Keuringsverslag van een elektrische laagspanning- en zeer lage spanningsinstallatie

NIET CONFORM

Datum keuring: 08/11/2023

Straatnaam Gulden-Vlieslaan
Huisnummer 39
Busnummer A
Postcode 8000
Gemeente Brugge
Land België

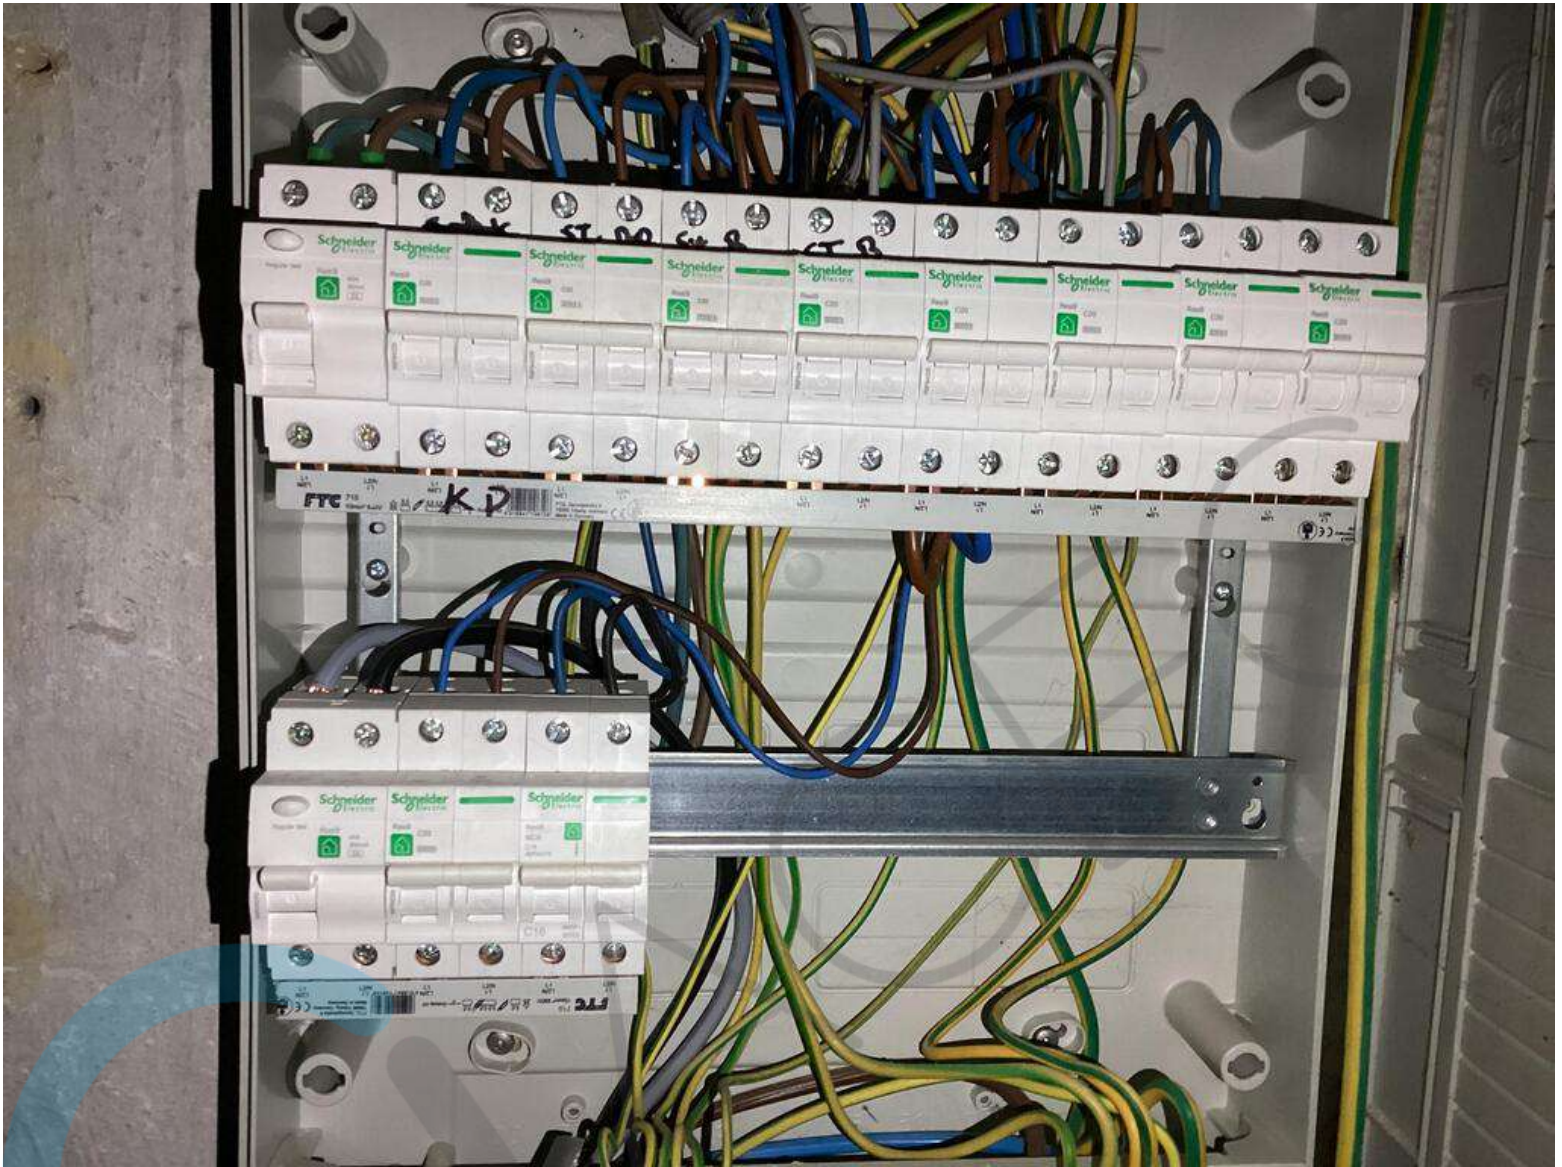
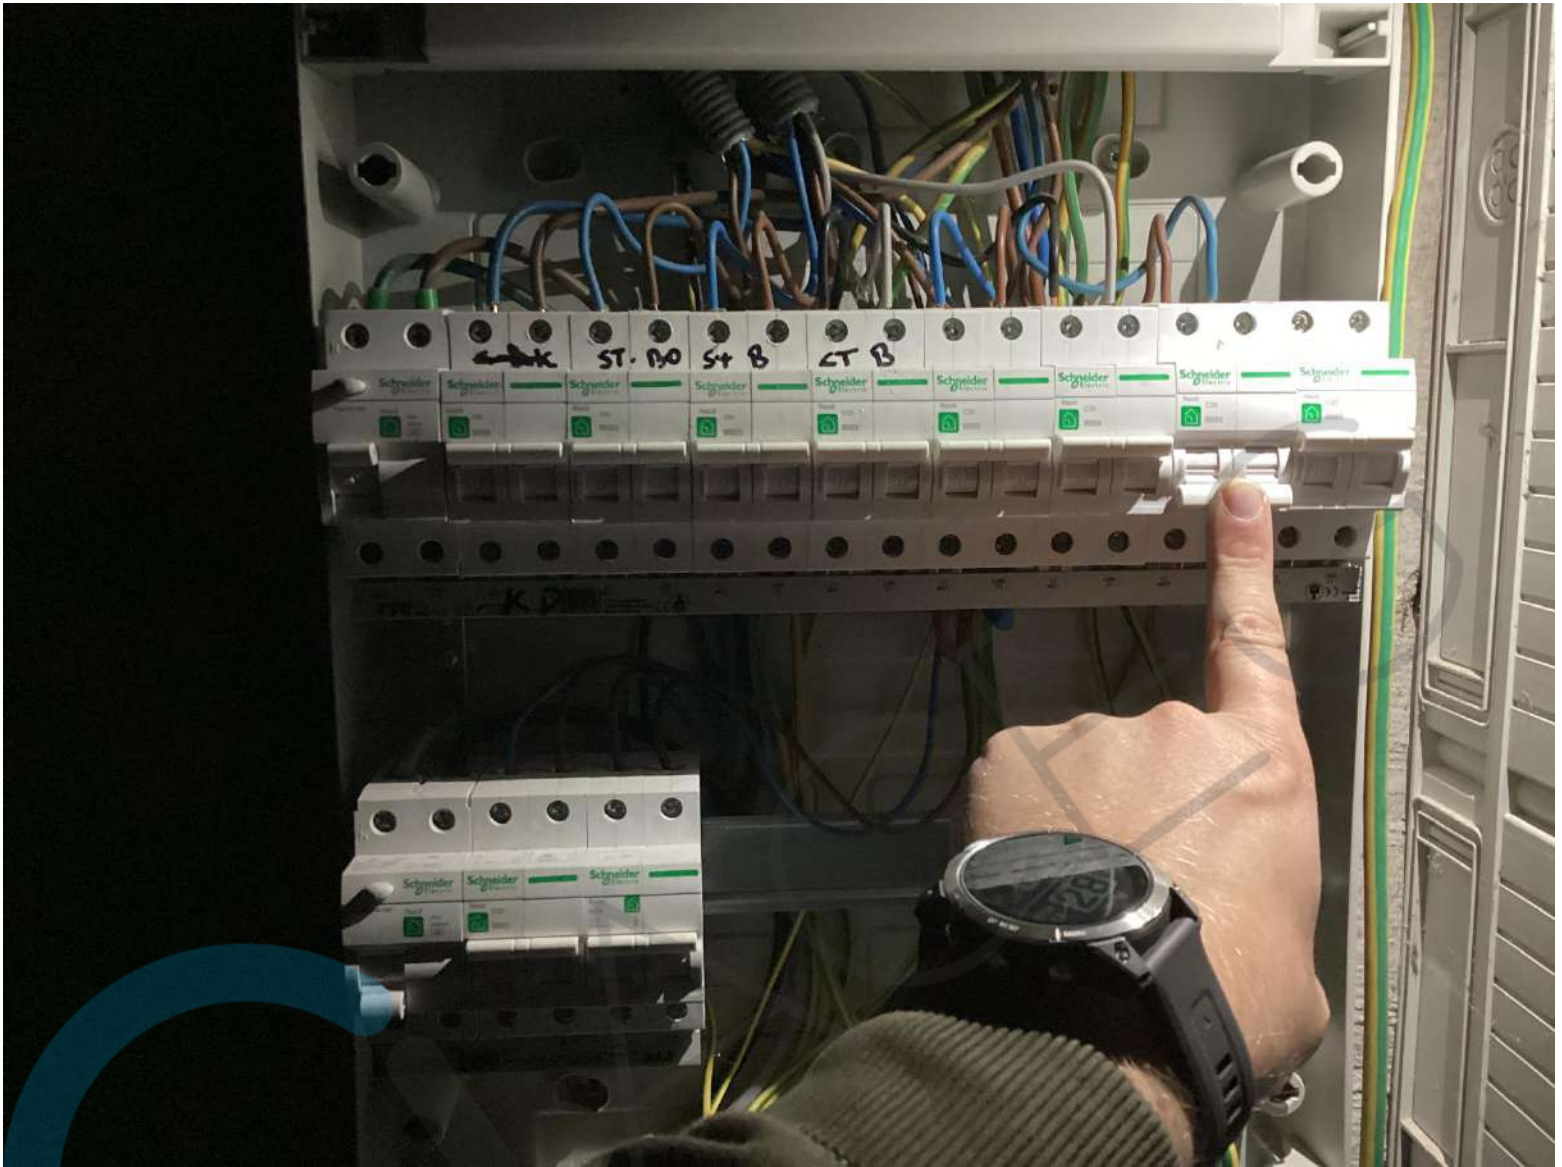
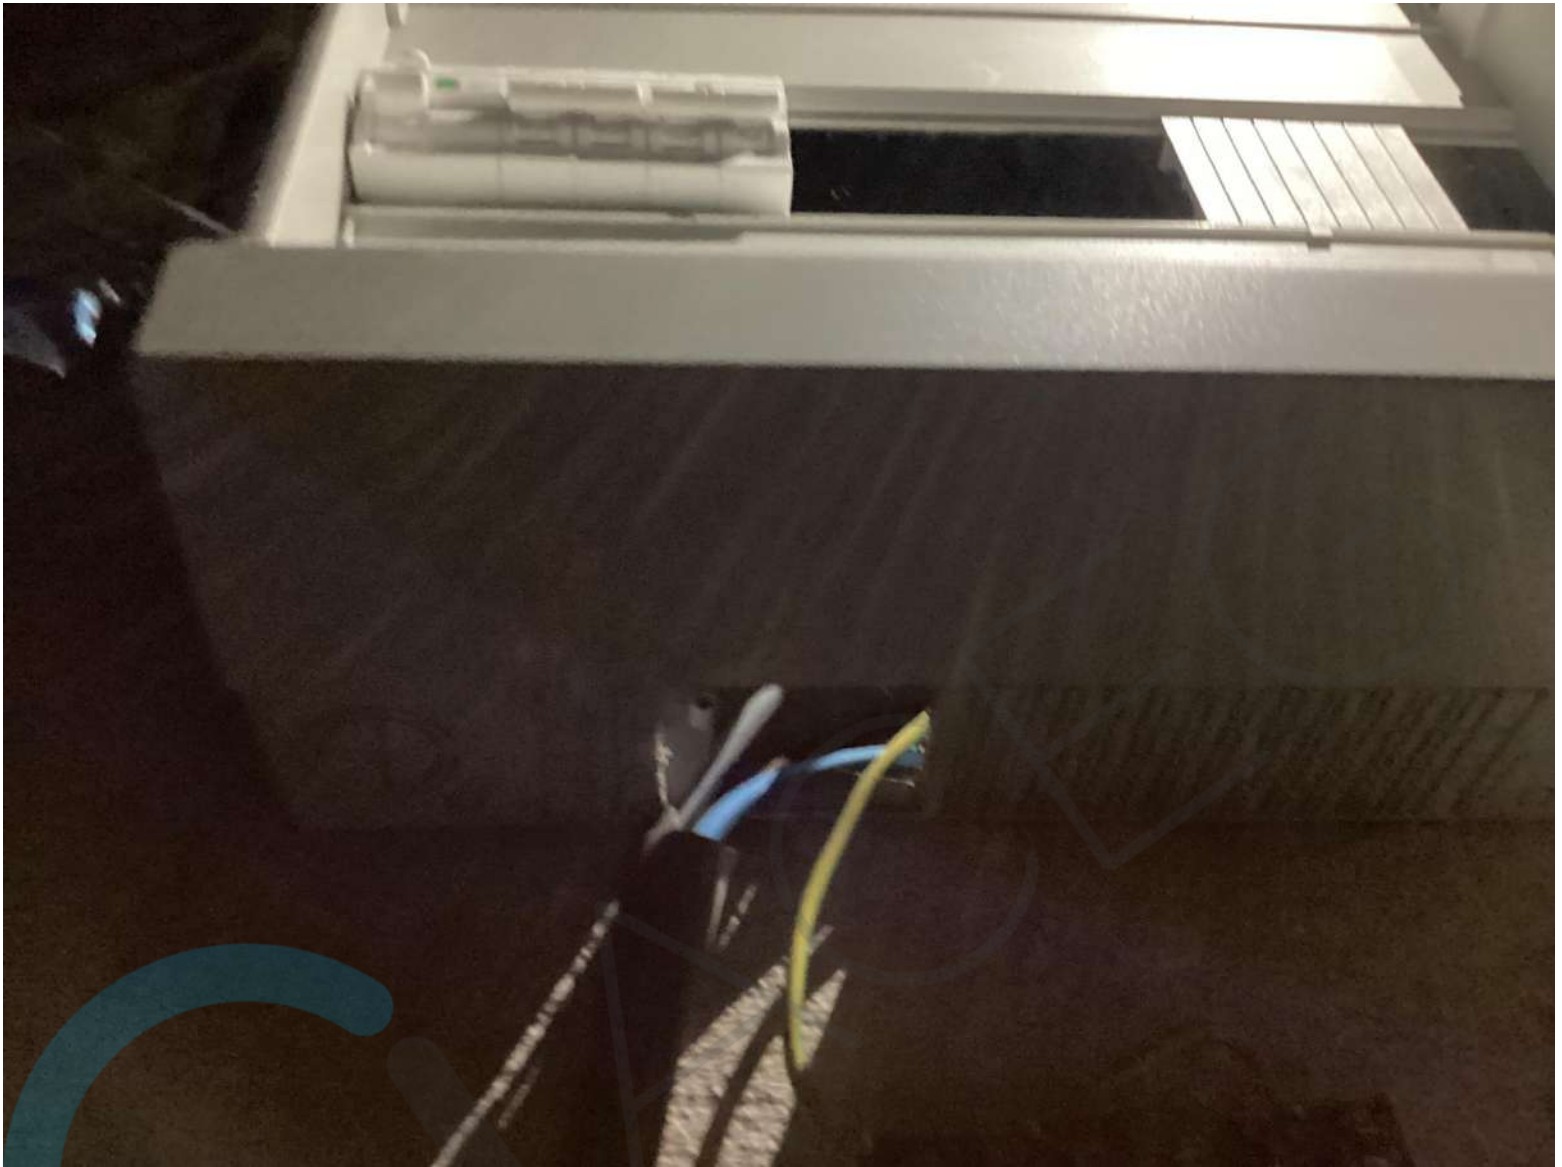
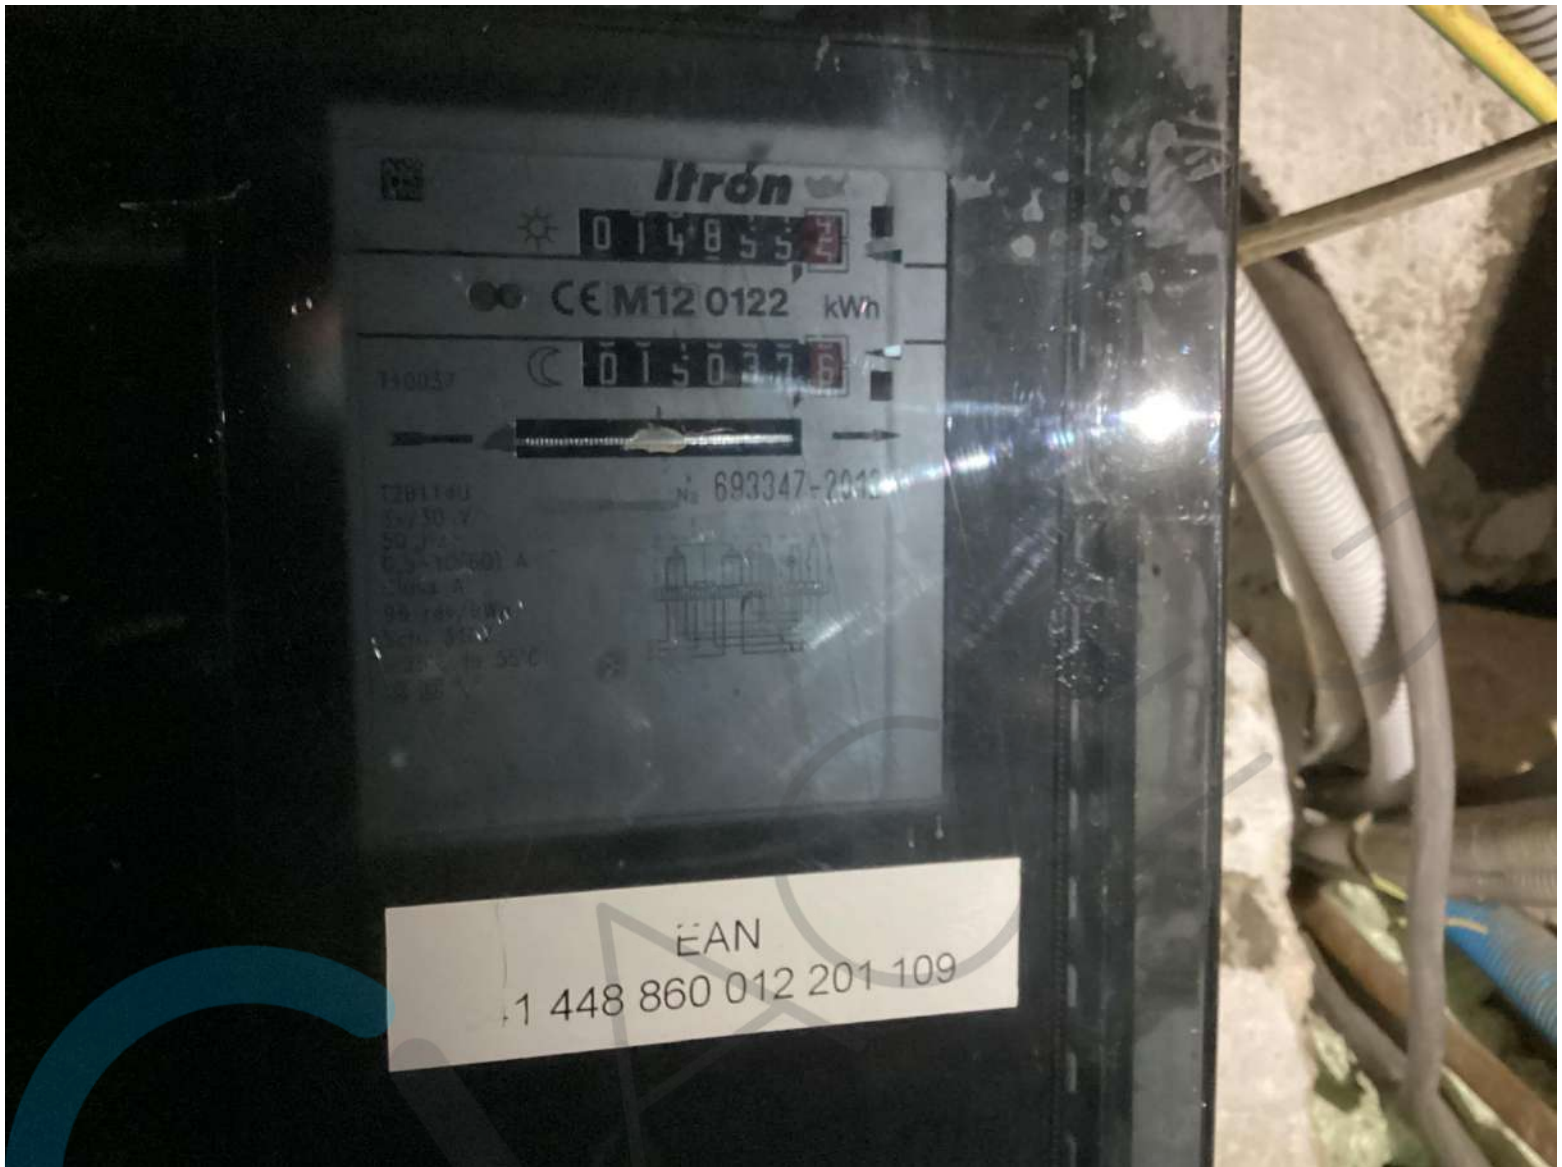
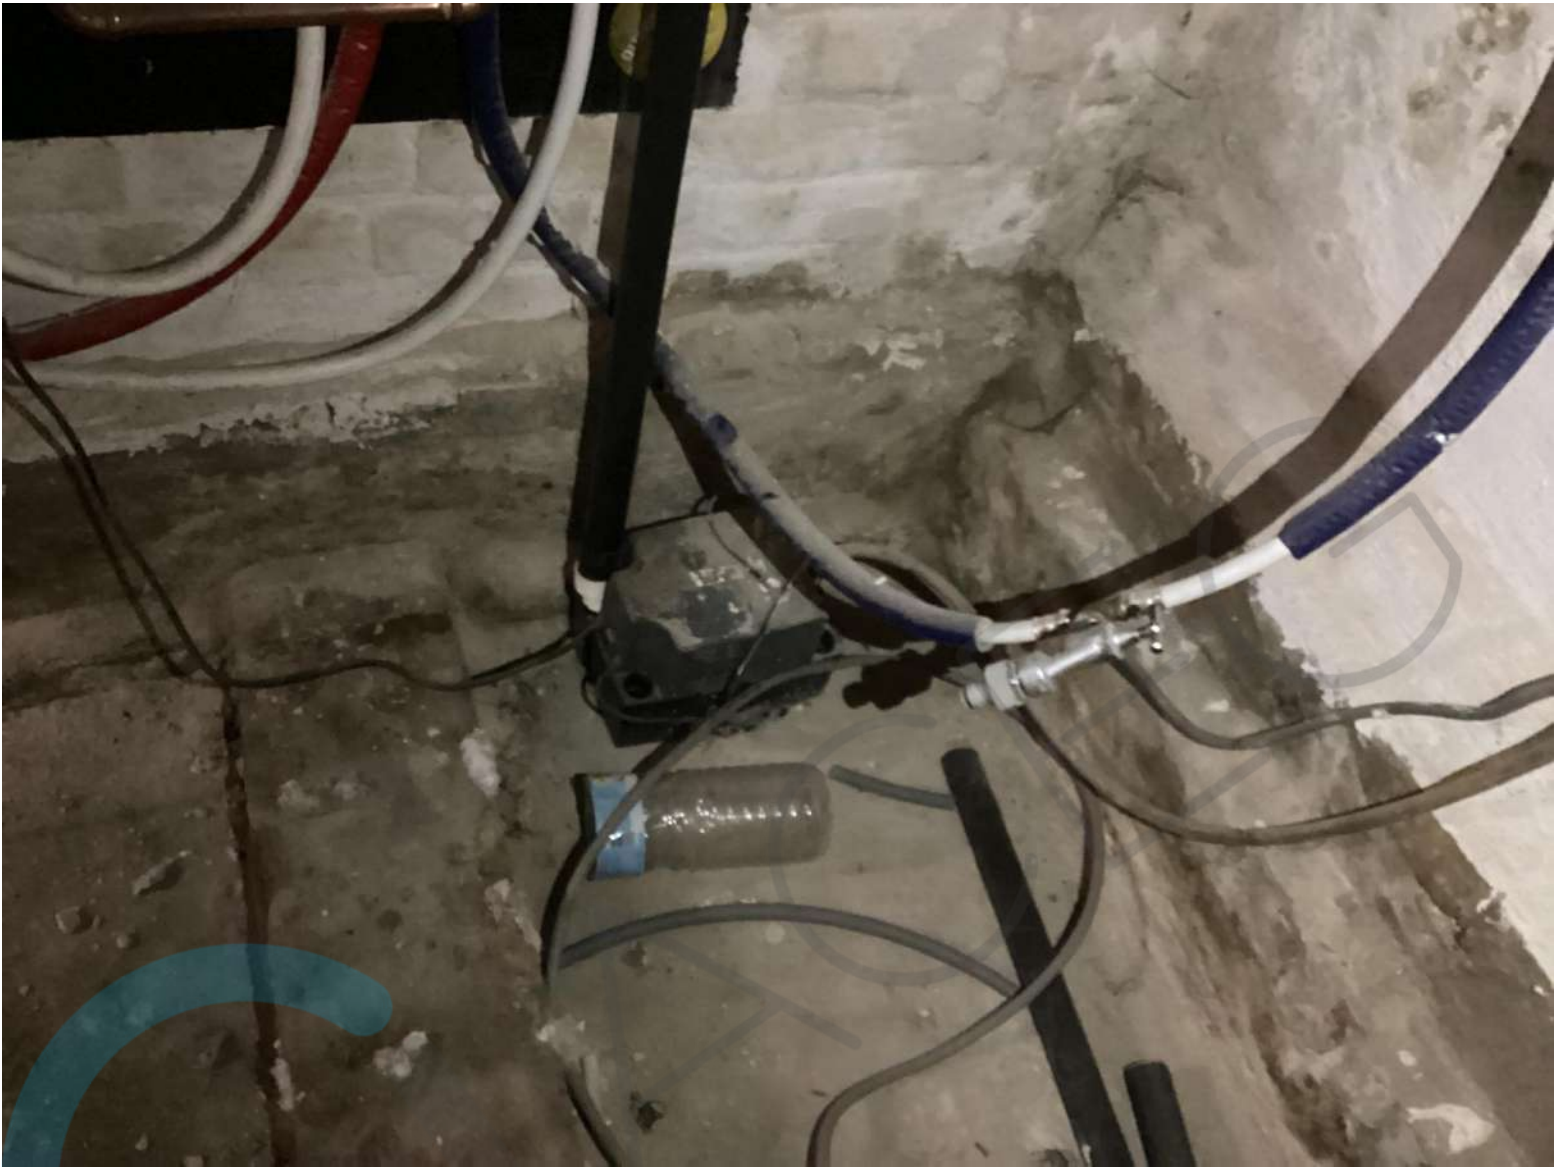
- 15.09 De genaakbare, naakte onder spanning staande delen zijn onvoldoende afgeschermd. (Boek 1 Afdeling 5.1.4. en 4.2.2.3.) Zie foto's
- 15.10 Niet gebruikte invoeringen van het verdeelbord zijn niet correct of onvoldoende afgedicht. (Boek 1 Afdeling 5.1.4. en 4.2.2.3.)
